| 資料番号 | EP-040改09(説2) |

島根原子力発電所 2号炉

原子炉制御室等

(コメント回答)

図23-1-1 中央制御室内に取込まれた物質による被ばく (FCVSを用いて事象を収束)

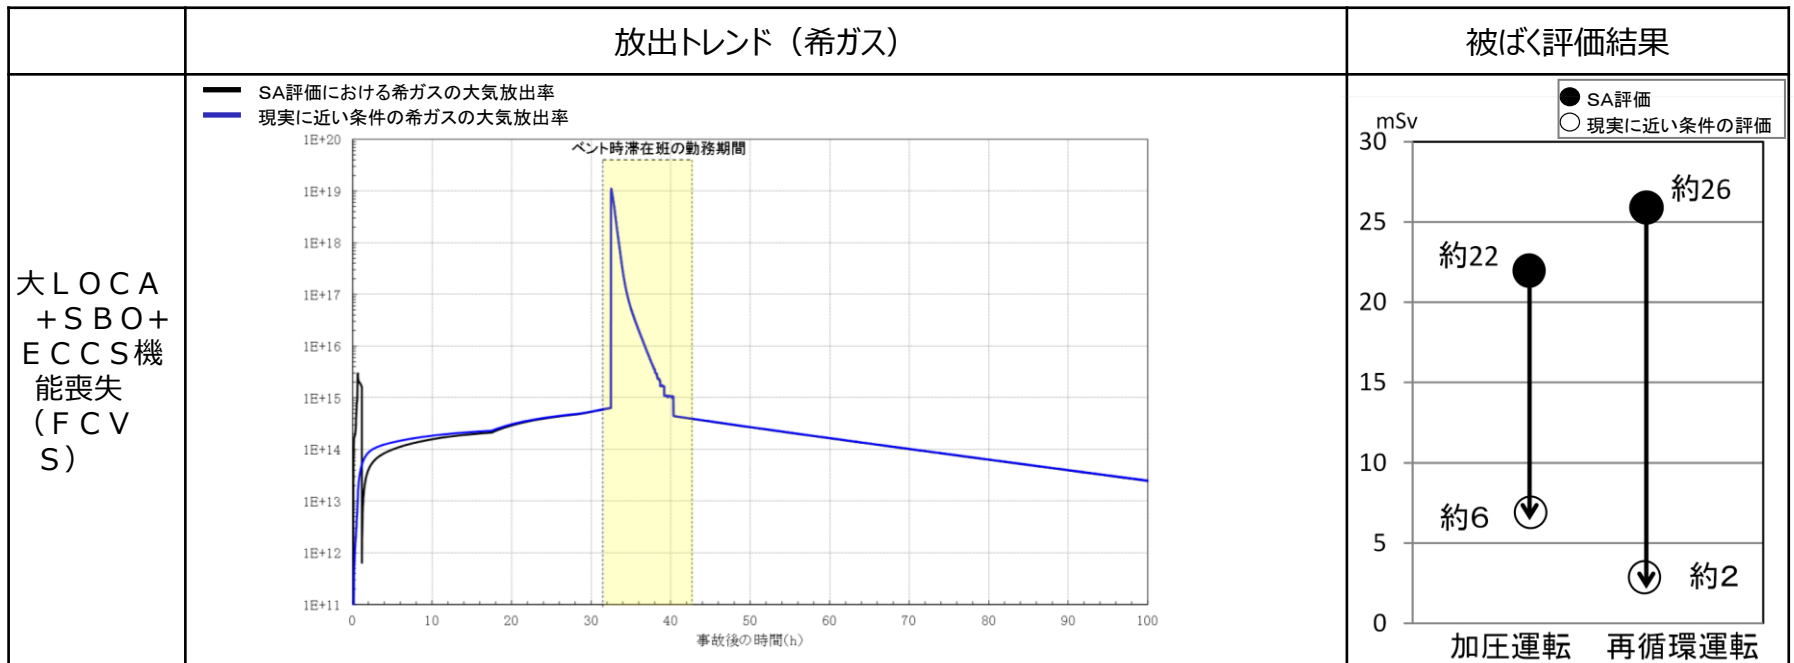
中央制御室換気系運転モードの再循環運転と加圧運転について、再循環運転ではインリーク時に換気系のフィルタに期待せず、SAではSGTフィルタに期待しないなど、保守的な条件の下で評価しているため、現実に近い条件の下での評価をした場合には、再循環運転と加圧運転の評価結果の差がどの程度縮まるのか、あるいは評価結果が逆転することはないのか整理して説明すること。その結果、仮に再循環運転と加圧運転に大きな差がない場合には何を根拠に運転モードを選択するのかを明確にすること。

希ガスの大規模な放出を伴う場合の運転モードの影響を確認するため、フィルタベントを実施して事象を収束する場合において、フィルタベント実施中に中央制御室に滞在し、被ばくが最大となる班員について評価を行った。SA評価と現実に近い条件における加圧運転と再循環運転の差は以下のとおり。

- SA評価では、加圧運転継続に対し再循環運転に切り替える場合、再循環運転の方が被ばくが多くなるが、現実に近い条件の評価の結果、再循環運転の方が被ばくが減少した。これは、加圧運転では希ガス濃度が比較的高い外気取入口から外気を取り込むため被ばくの減少が限定的であったのに対し、再循環運転ではバウンダリ境界のうち希ガス濃度が低い最遠方地点からのインリークを考慮したことにより被ばくが大きく減少したためである。

図24-1 中央制御室換気系 (給気ライン) 加圧運転時の系統概要図

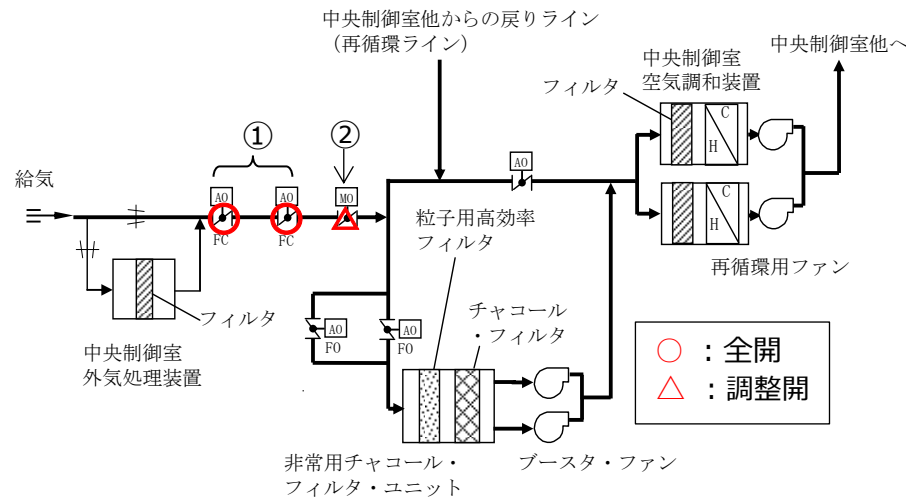
再循環運転から加圧運転に変更する手順について、現場操作により給気隔離ダンパを全開にする運用について、なぜ現場で実施するのか換気系放射線異常高等による換気系隔離信号との関係を踏まえて考え方を明確にすること。

S A 時の中央制御室換気系の運用にあたっては、現場にて手動ハンドルにより給気隔離弁を全開状態にすることで、加圧運転のための系統構成を行い、外気取入調節弁を中央制御室から手動操作し、調整開にして加圧運転へ、また、全閉にして再循環運転へ切替えることが可能な設計としている。

給気隔離弁は空気作動式で通常時全開 (フェイルクローズ設計) としており、放射線異常高等の換気系隔離信号が発生した場合、自動で全閉し、通常運転 (外気取入運転) から再循環運転に切り替わる設計としている。

系統構成を再循環運転から加圧運転へ切替えるにあたり、S A 時においては、駆動源がないこと及び換気系隔離信号が発生した場合であっても当該弁が自動で全閉することがないように、駆動部に設けている手動ハンドルにより、現場で強制的に当該弁を全開位置とすることで、加圧運転を継続することが可能である。

外気取入調節弁は、電気作動式で通常時全開としており、中央制御室からの手動操作により開閉可能な設計としている。

外気取入調節弁は、常設代替交流電源設備からの給電が可能な設計としているため、S A 時に、中央制御室からの手動操作により、流量調整のため調整開にして加圧運転へ、または、全閉にして再循環運転へ切替えることが可能である。
